## 改善箇所説明図

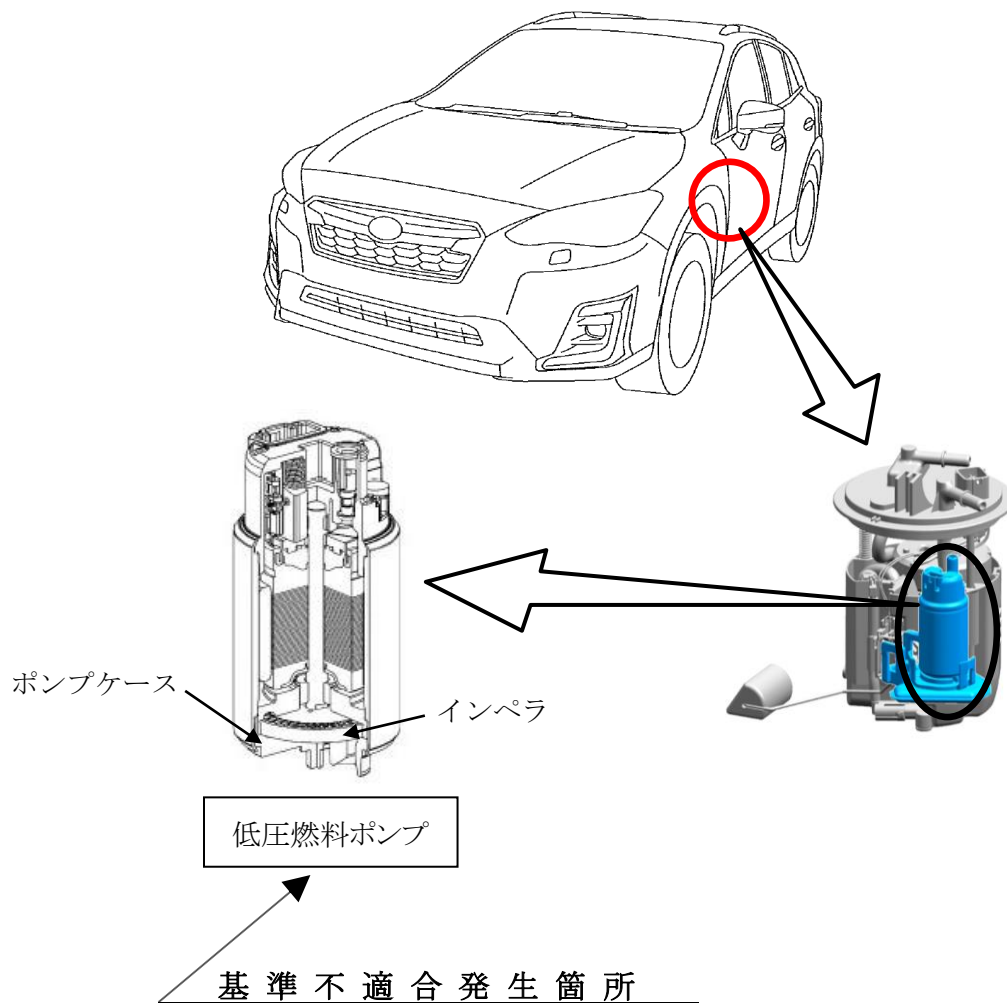
燃料ポンプのインペラ（樹脂製羽根車）において、成形条件が不適切なため、樹脂密度が低くなって、燃料により膨潤して変形することがある。そのため、インペラがポンプケースと接触して燃料ポンプが作動不良となり、最悪の場合、走行中エンストに至るおそれがある。

全車両、低圧燃料ポンプを対策品に交換する。

注：  は交換する部品を示す。

識別：打刻車台番号の6桁数字先頭『上』に黄色ペイントを塗布する。
